改 善 箇 所 説 明 図

ダイナミックダンパー

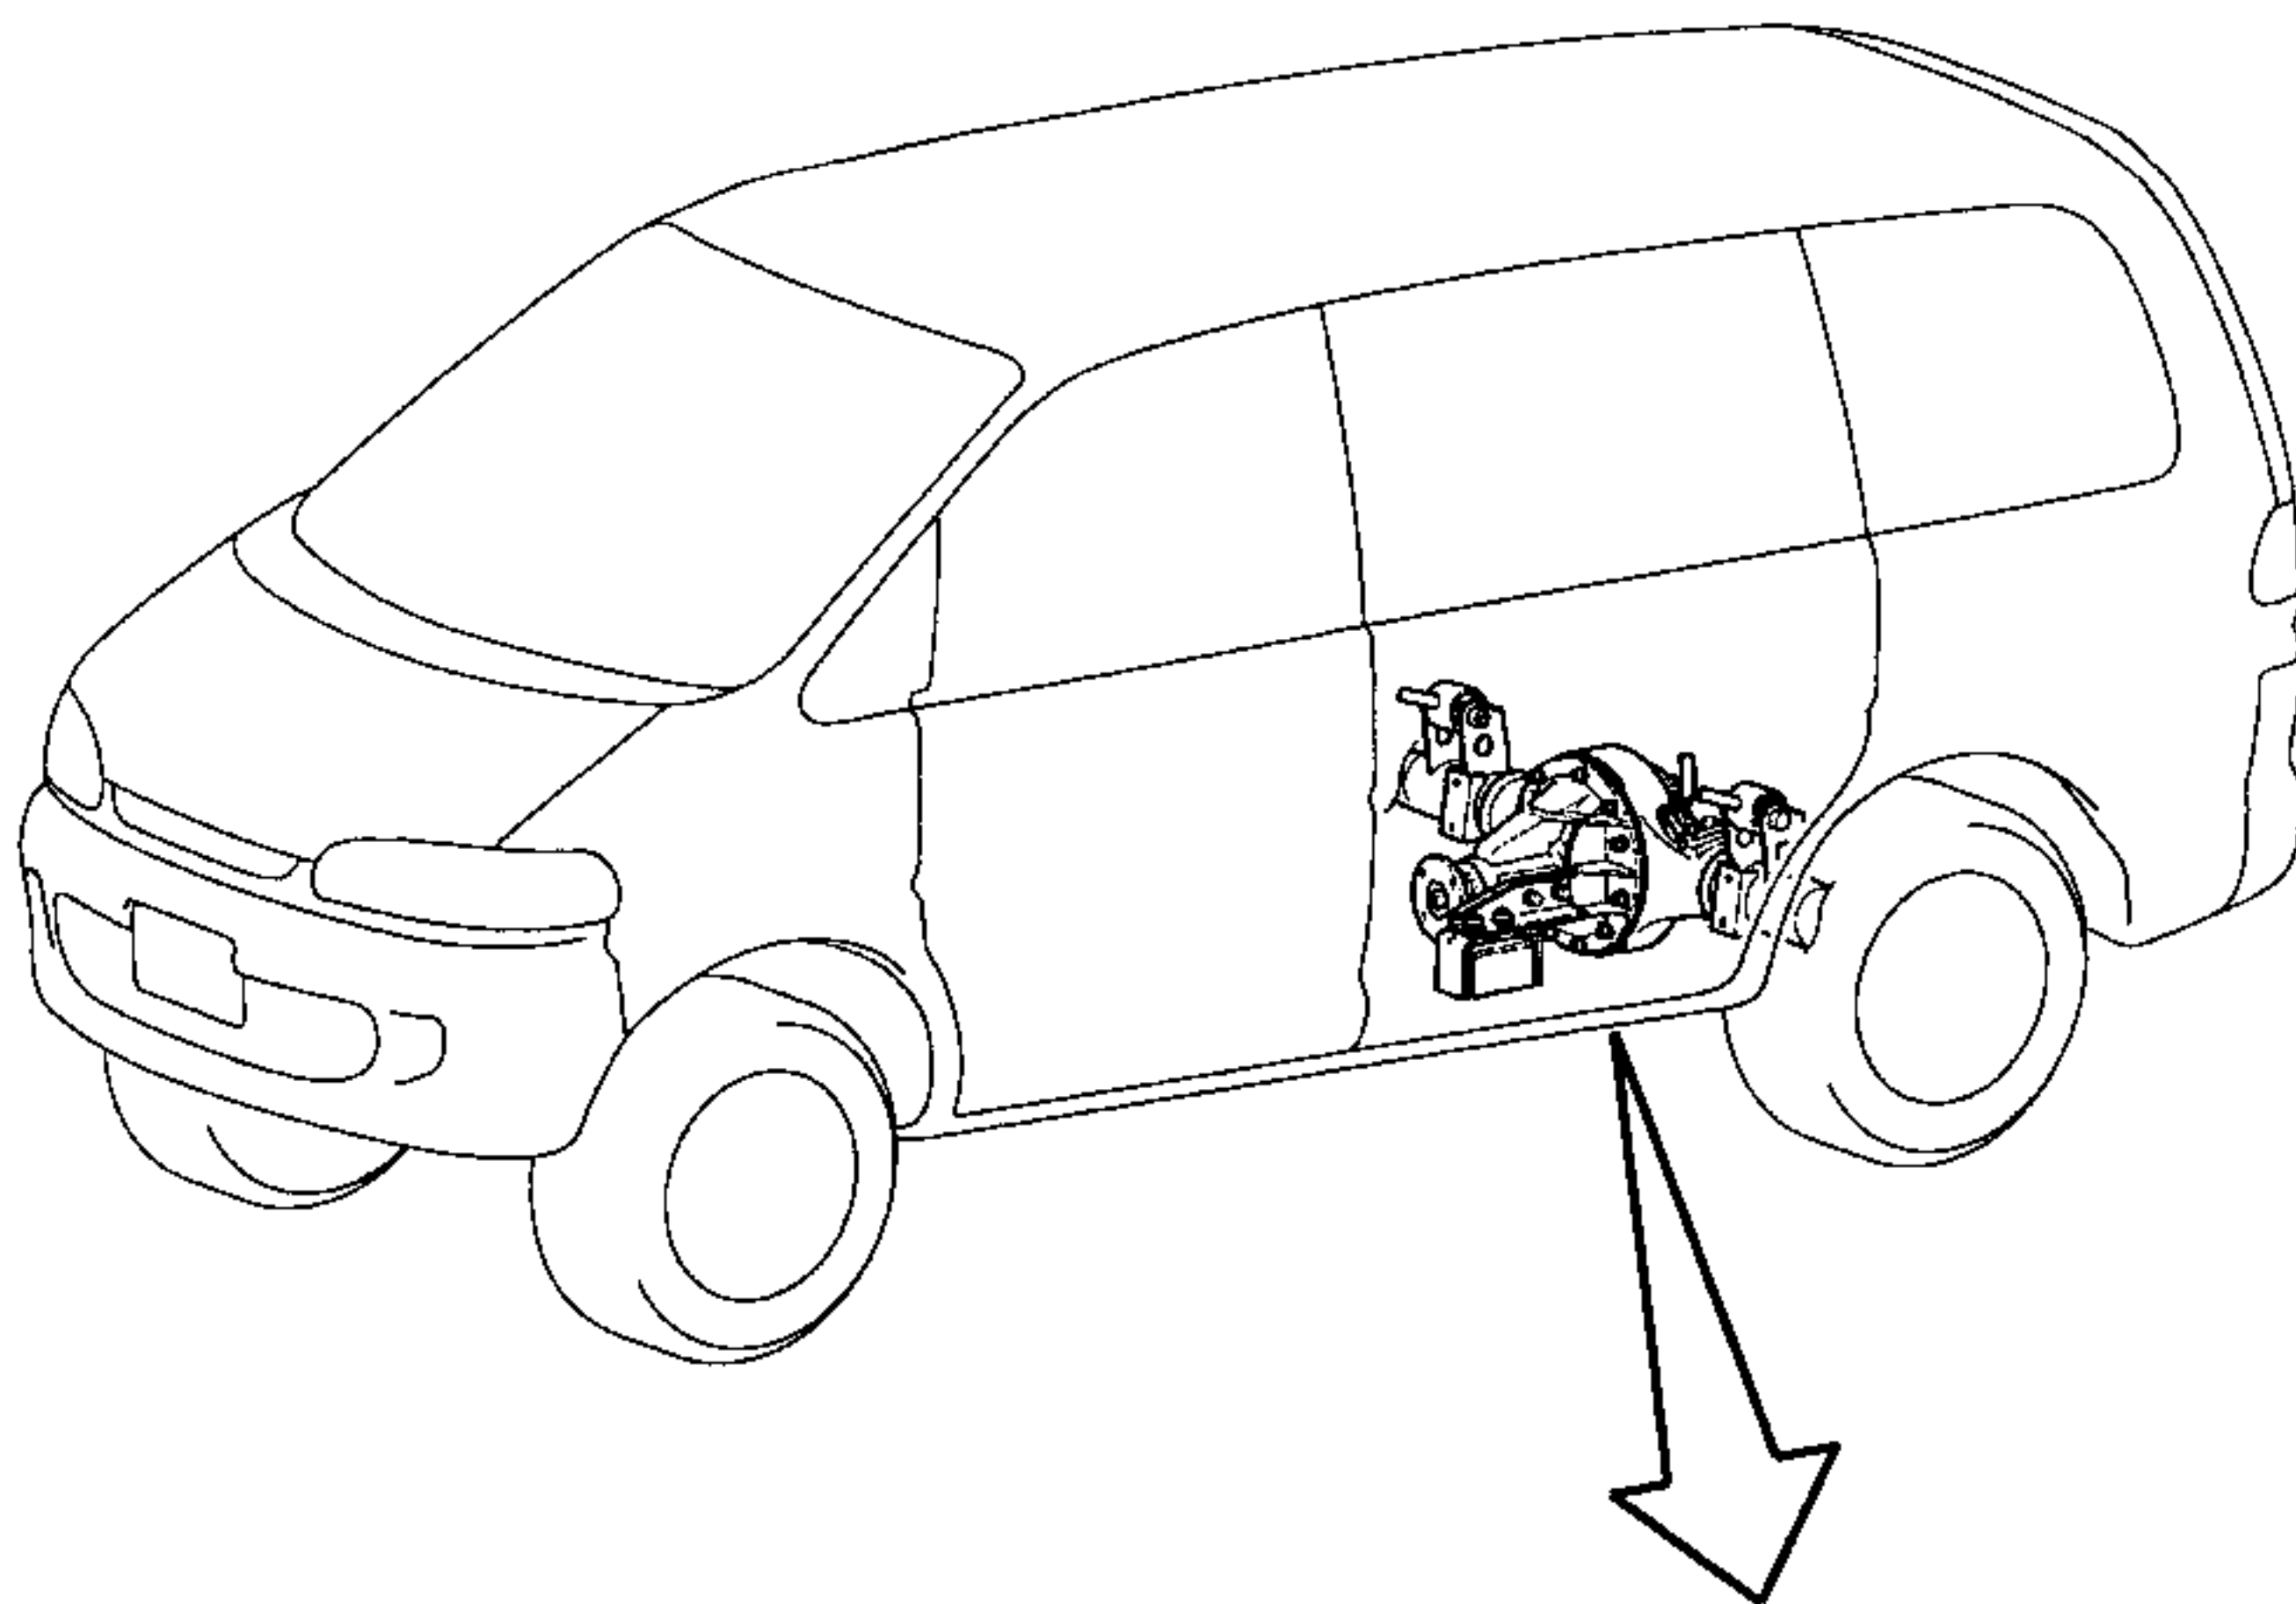
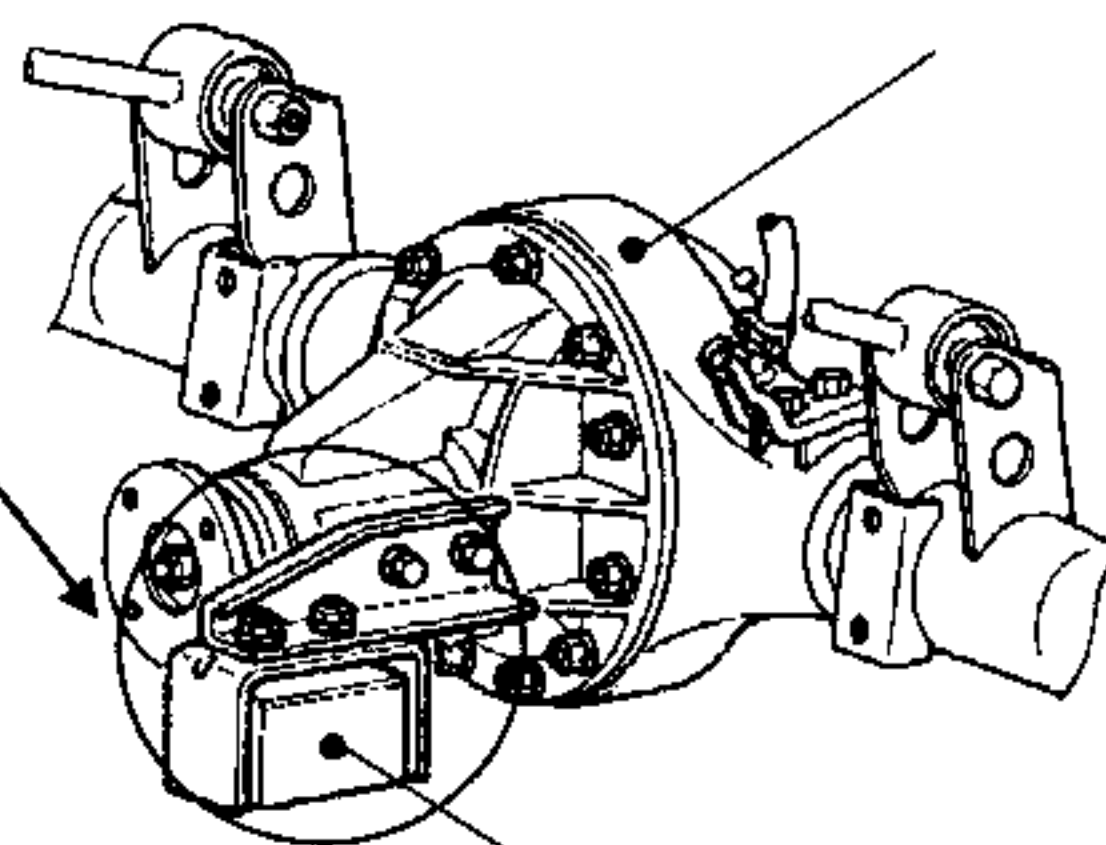
基準不適合発生箇所

後軸差動装置の振動を低減するために装着されているダイナミックダンパーにおいて、ウェイト支持ゴムおよびウェイトの脱落を防止するピンの強度が不足している。そのため、そのまゝの状態で使用を続けると、ウェイト支持ゴムが破損し、その後、ピンが折損して、最悪の場合、ウェイトが脱落して他の交通の安全を妨げるおそれがある。

改善の内容

全車両、当該ダイナミックダンパーを対策品に交換する。
